Vysvětlení, změna, doplnění zadávacích podmínek č. 8 (Dodatečná informace č. 8)

Veřejná zakázka: „Zakázka č. ZD/19/451 – Parkovací dům - Trutnov“

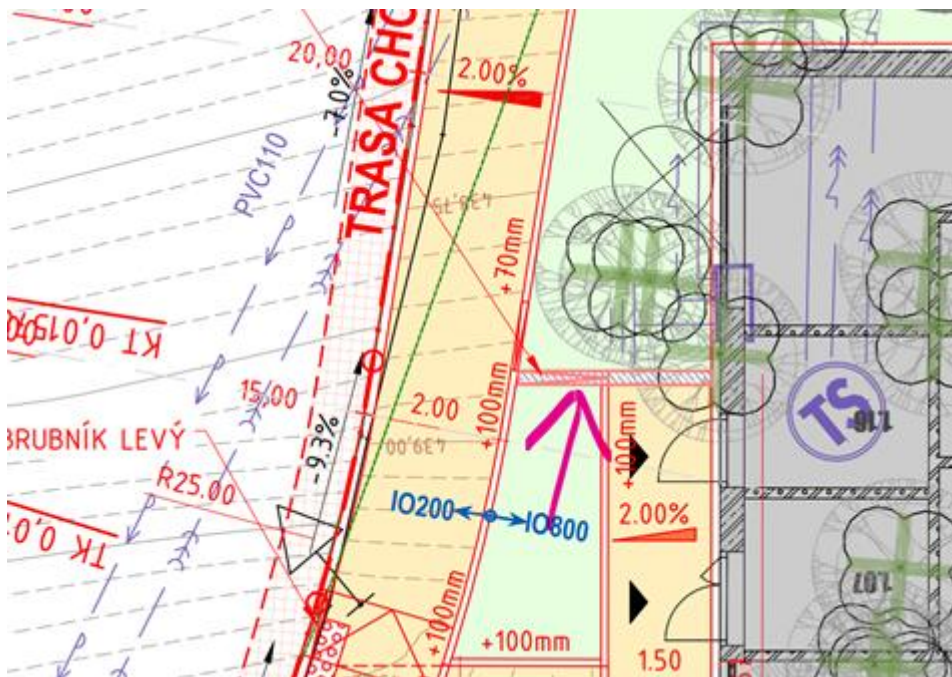
Dotaz č. 40:

PD díl IO200 výkres č.209. V tomto výkresu je popsána konstrukce opěrné stěny. V půdoryse a řezu A-A nejsou čitelné kóty. Zároveň jsme nedohledali označení dané opěrné stěny jak v tomto výkresu, tak následně v půdorysu dílu PD IO200, AR dílu či SKR. Žádáme o opravu výkresu a dopřesnění umístění opěrné stěny.

Odpověď na dotaz č. 40:

Po otevření dané výkresu u nás vidíme kóty čitelně. Pro jistotu dokládáme daný výkres přílohou. Půdorys opěrné zdi, které dělí chodník od zeleně, je součástí pouze IO 200. daná opěrná stěna je zobrazena v rámci situačního výkresu části IO 200, viz obrázek.

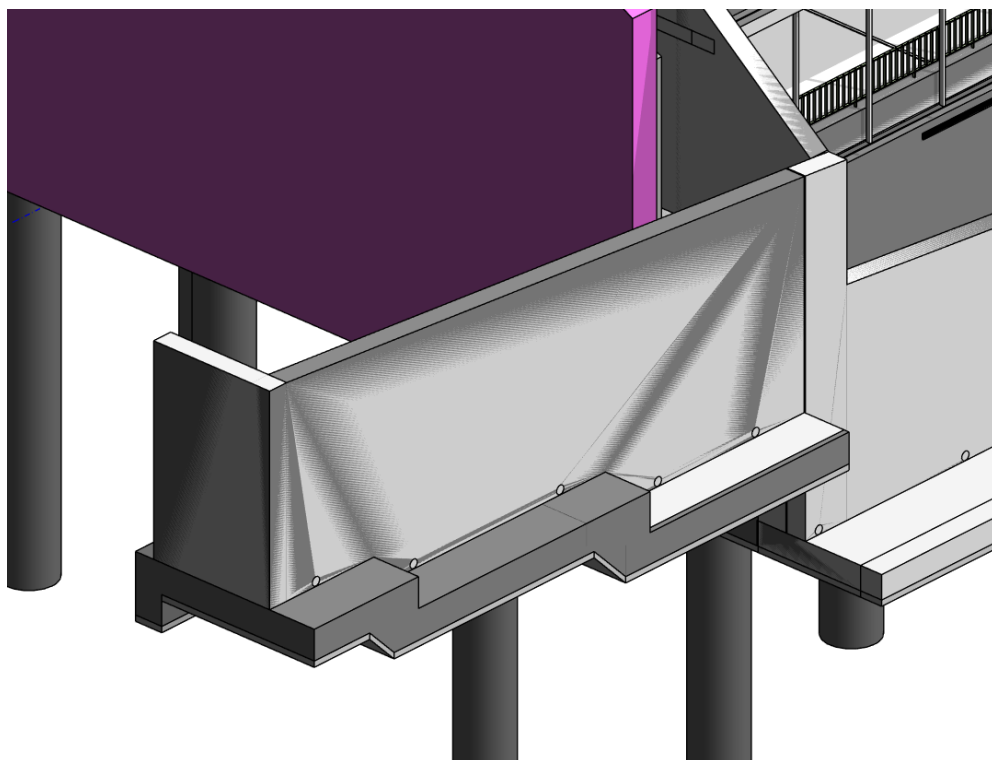
Dotaz č. 41:

Při kontrole VV jsme narazili na nesrovnalosti u vykázání kcí opěrných zdí. Železobeton je vykázán v pol. Č.23 AR dílu. OP mezi osami 04-05 jsou cca dle výkresů (výška ve spádu uvažována jako průměr), to samé u osy E-G. Ale u výpočtu za osou G se nelze dopočítat, neboť paty OP jsou výškově odskočené a průměr jako u předchozích nelze vypočítat. Chybí nám výkres opěrných zdí s řezy a pohledy na stěnu, kde budou jasné jejich rozměry. Zároveň v části v PD díl SKR výkres č.11 – domníváme se, že v půdorysu OP za osou G jsou chybně vymezeny hranice jednotlivých patních kcí opěrných zdí. Žádáme o doplnění podkladů PD a vyjasnění výpočtu OP za osou G v pol. 23.

Odpověď na dotaz č. 41:

U opěrných zdí za osou G je taktéž možné stanovit kubaturu železobetonu na základě hodnot uvedených v projektové dokumentaci, a to dle výkresu:

SO01 - D12 - 11_00_1PP_tv; - jsou uvedené spodní a horní hrany patek, s přiloženým pohledem na danou stěnu, viz. řez 11_01

SO01 - D12 - 12_00_1NP_tv - V rámci výkresu 1NP části SKŘ je zřejmé, že se opěrná zeď láme ve 4 bodech viz. uvedené výškové kóty na výkrese.
